0014 Technische Service-Information**Thema: Zylinderkopfdichtungen****Betrifft: 61-37250-00 / -10****Fabrikat: Opel****Typ: Agila, Corsa****Motorcode: Z 10 XEP****Reparaturdicke ZKD 1,0 Opel
Twinport / Z 10 XEP**

Abbildung_Zylinderkopfdichtung mit Reinz Nr. 61-37250

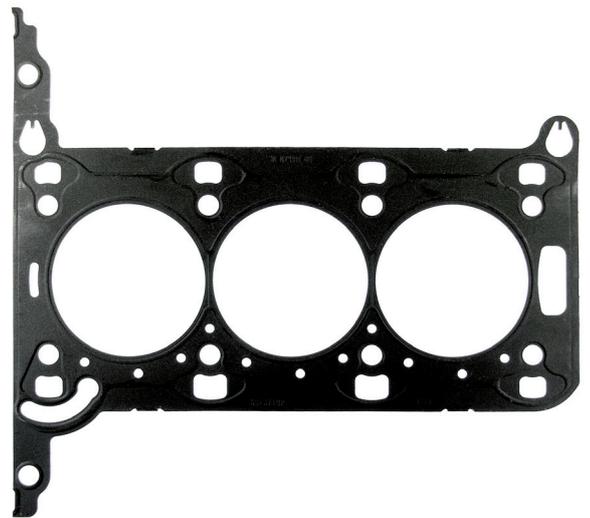
mit der neuen exklusiven Reparaturdicke für die Zylinderkopfdichtung 61-37250-00 = Opel 56 07 838 stellt Dana eine optimale Lösung für die sichere Abdichtung nachbearbeiteter Zylinderköpfe und -blöcke zur Verfügung.

Die Reparaturdicke ist 0,25 mm dicker als das Original. Nach einer erforderlichen Oberflächenbearbeitung liefert die Dicke somit beste Abdichtungsergebnisse bis zu dieser Abmessung.

Die Bestellnummer der Reparaturdicke lautet **61-37250-10**.

Achtung: Nach der Bearbeitung von Zylinderkopf und -block müssen die Oberflächenrauigkeiten in einem Toleranzbereich zwischen 7 µm und 20 µm liegen. Der Wert für die Welligkeiten sollte 20 µm nicht übersteigen.
